INFORME DE VISITA TÉCNICA

SERVICIO NACIONAL DE APRENDIZAJE – SENA
CONTRATO NO. : CO1.PCCNTR.9356723 DE 2026
PROCESO: MC-DG-DAF-0001-2026

“CONTRATAR LA EJECUCIÓN DE OBRAS CIVILES DE PROTECCIÓN, ESTABILIZACIÓN Y MITIGACIÓN DEL RIESGO PARA LA INFRAESTRUCTURA HIDROSANITARIA UBICADA EN EL PREDIO DE LA NUEVA SEDE DEL CENTRO DE COMERCIO, INDUSTRIA Y TURISMO DEL MUNICIPIO DE CIÉNAGA DE ORO”

Imagen 10: Plano de reubicación (Área Propuesta para reubicación)

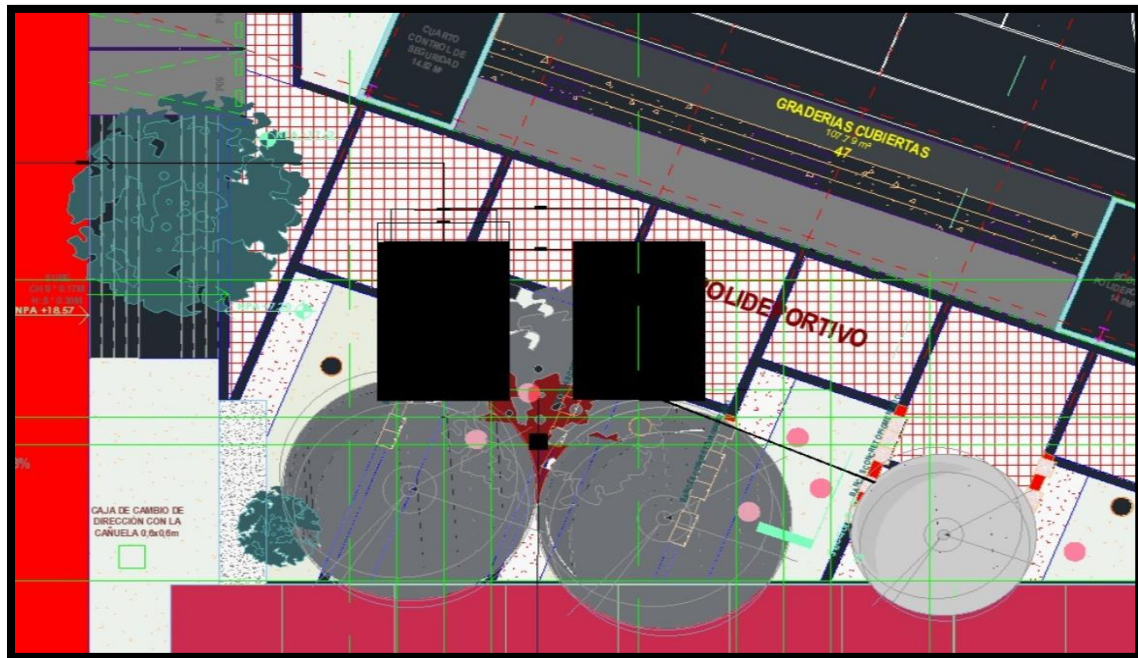
4. PROPUESTA DE REUBICACIÓN

Con base en el análisis anterior, se propone reubicar el sistema hacia el sector ubicado detrás de la cerca perimetral, donde:

- No existen interferencias con red eléctrica.
- No se afectan vías existentes.
- No hay cajas eléctricas.

- Se presentan mejores condiciones de pendiente.
- Se facilita la evacuación natural de aguas lluvias.
- Se minimizan sobre costos.

- Se recomienda aprobar la reubicación del sistema hacia el sector posterior a la cerca perimetral, conforme a los planos propuestos, por no presentar interferencias, ofrecer mejores condiciones topográficas y garantizar mayor estabilidad hidráulica.
- Mantener programa periódico de limpieza de las diferentes estructuras como cunetas, canales y filtros para prevenir obstrucciones futuras.
